SAILOR

Service Information No. 85A
 Kundendienst-Mitteilung No.
 Service Information No.
 Información de servicio No.
 Servicemeddelelse No.

Date / Datum / Date / Fecha / Dato November 1983

MODIFICATION OF CONTROL UNIT C40X WITH MOD. 1.

CHANNEL SELECTOR UNIT (module 100) VHF C40X.

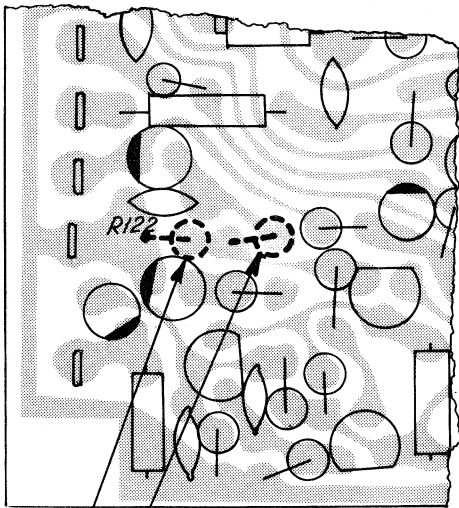
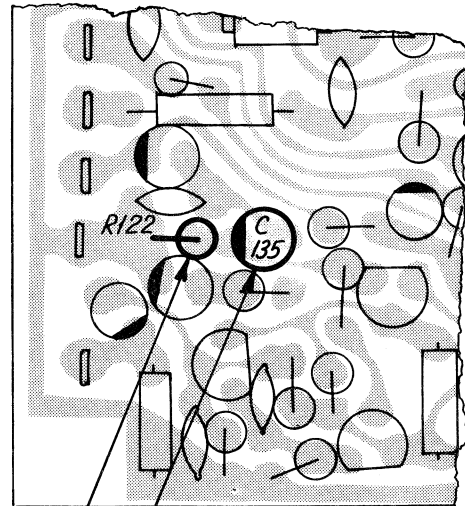
Only when a control unit C40X from series No. 235700 to 238699 is to be used together with RT146.

Remove the resistor 2.2 kohm or the jumper which of them is present.
Remove resistor R122 1kohm

Insert capacitor C135 10µF/35V
Insert resistor R122. 330 ohm

MODIFICATION OF RT145 WITH MOD. 2:

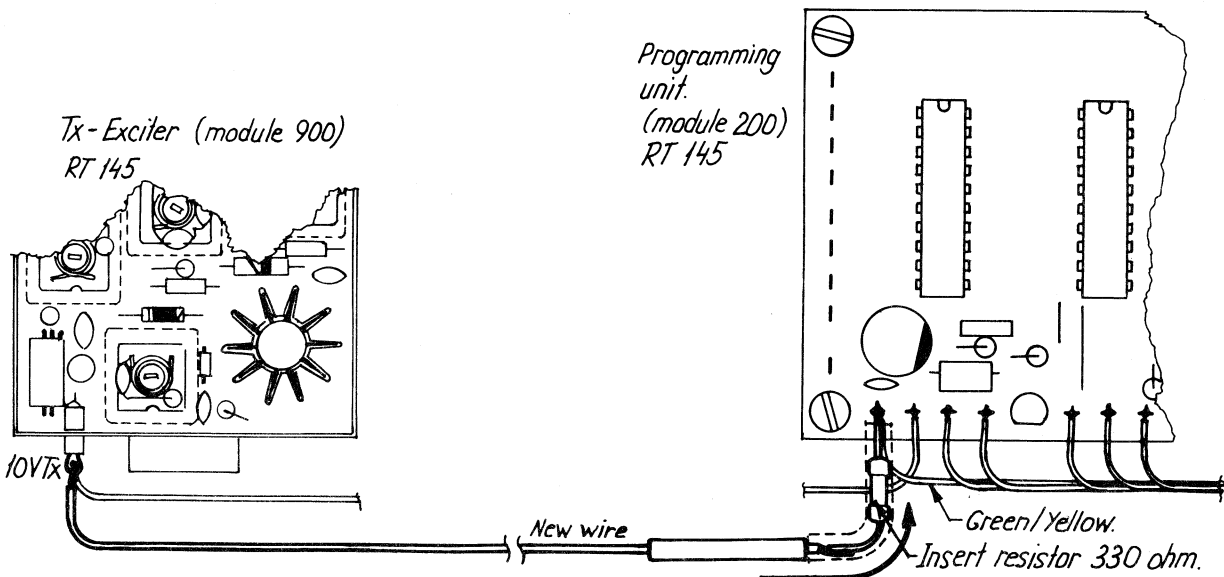
Only when a control unit C40X from series No. 265215 is to be used together with RT145.

Tx-Exciter (module 900)
RT 145

Programming
unit.
(module 200)
RT 145

New wire

Green/Yellow.
Insert resistor 330 ohm.
